Regolamento Urbanistico ed Edilizio (RUE)

Comuni di Brisighella, Casola Valsenio, Castel Bolognese, Riolo Terme e Solarolo

■ RUE

ELABORATO GENERALE DI CONTRODEDUZIONE

Tav. C.2 "Tavola dei vincoli: Impianti e infrastrutture" _Tavola D.11

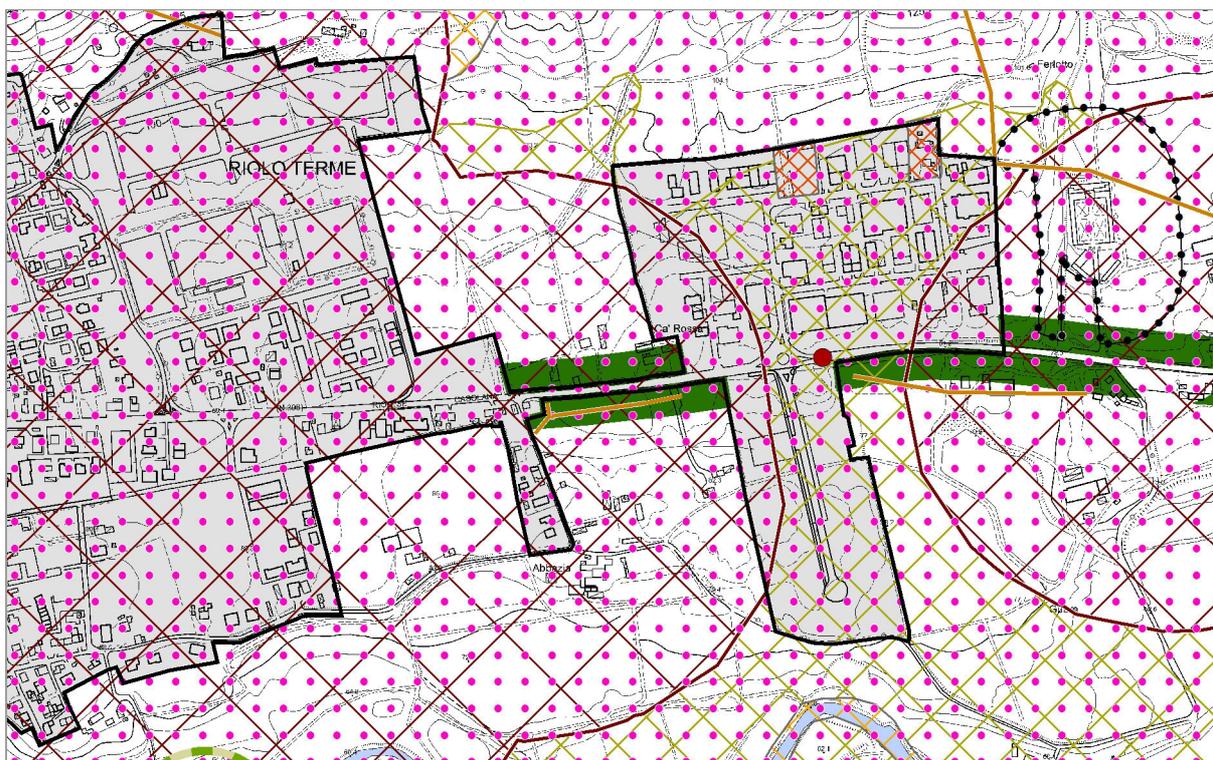
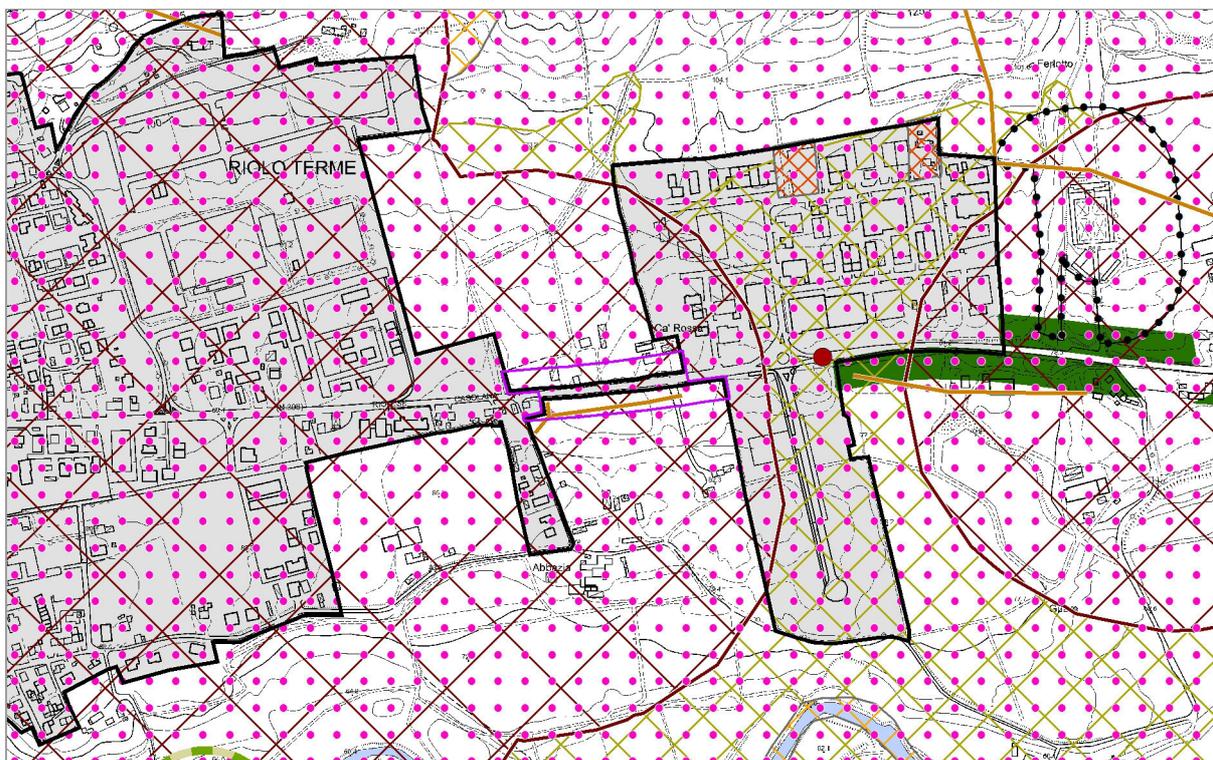
Si ritiene pertanto appropriato introdurre apposite indicazioni grafiche negli elaborati del RUE (Tav. C.2 "Tavola dei Vincoli: Impianti e infrastrutture" e in talune specifiche Schede Progetto dell'elaborato Tav. P.1), con riferimento a quanto sopra esposto, finalizzate ad individuare all'interno dei centri abitati idonee fasce di rispetto per i fronti di massima edificazione nei confronti dei tratti dei nastri stradali più significativi dal punto di vista sia dell'importanza dell'infrastruttura, sia dell'immagine della città (es. ingresso da ponente a Castel Bolognese, ingresso Riolo Terme capoluogo, etc.).

A titolo esemplificativo, la Tav. C.2 "Tavola dei vincoli: Impianti e infrastrutture" adottata risulta pertanto modificata nei termini di cui all'allegato (All. 1 - 2).

7.2) Schede dei vincoli: Sicurezza del territorio - Polizia idraulica

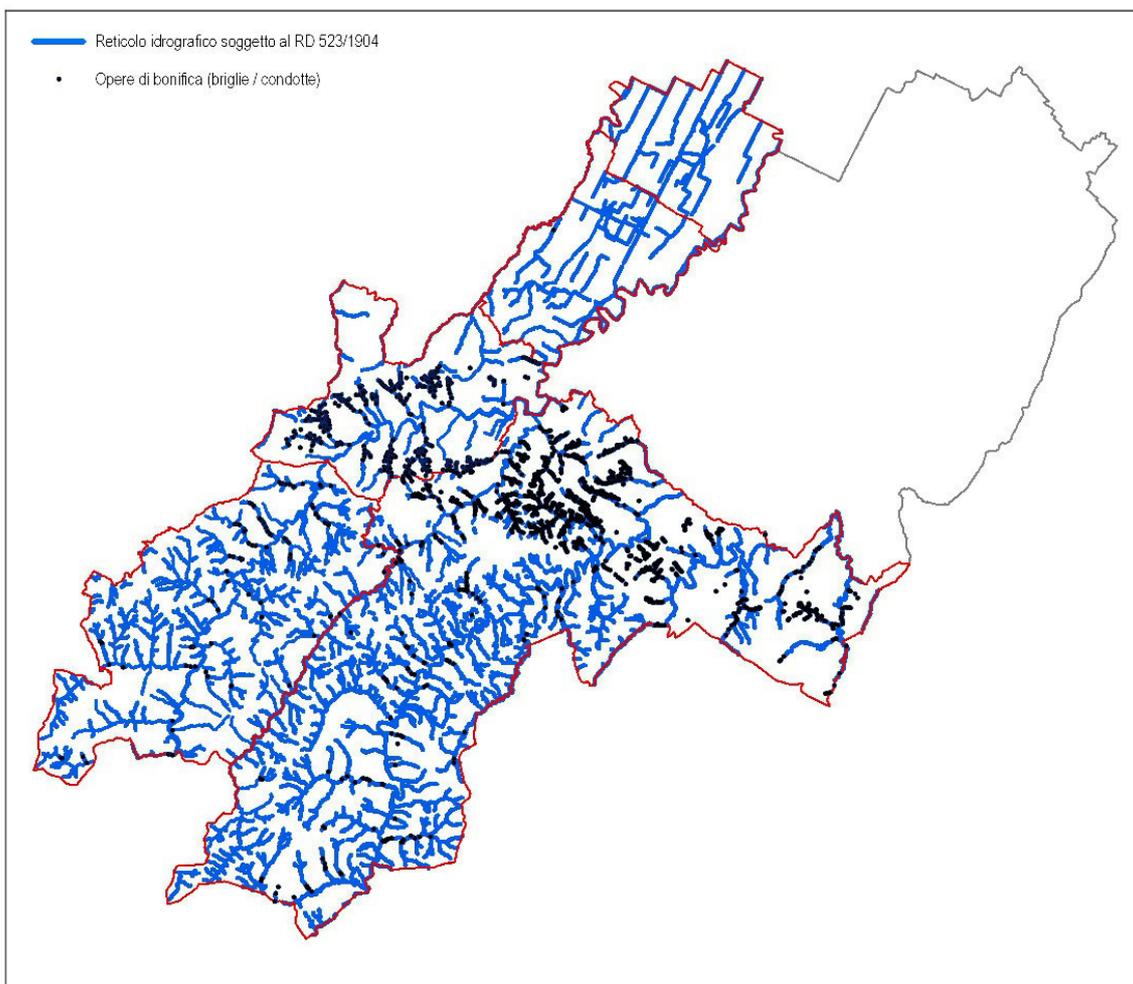
"Nella sezione "Schede dei vincoli: sicurezza dei territori -Polizia idraulica" occorre precisare che ai Consorzi di Bonifica compete la gestione dei corsi d'acqua artificiali iscritti nell'elenco dei canali consorziali, ma non quella del reticolo idrografico naturale, che è demandata alla regione Emilia-Romagna che esercita tale funzione tramite i Servizi Tecnici di Bacino. La normativa in vigore posta a tutela dei corsi d'acqua è diversa a seconda che si tratti di corpi idrici naturali o artificiali di bonifica. Nel caso del reticolo idrografico naturale, le principali disposizioni in materia di polizia idraulica sono contenute nel R.D. 523/1904, mentre nel caso del reticolo di bonifica esse sono contenute nel R.D. 368/1904. Si ritiene opportuna una chiara distinzione dell'ambito di applicazione delle norme sopra citate nel regolamento in esame."
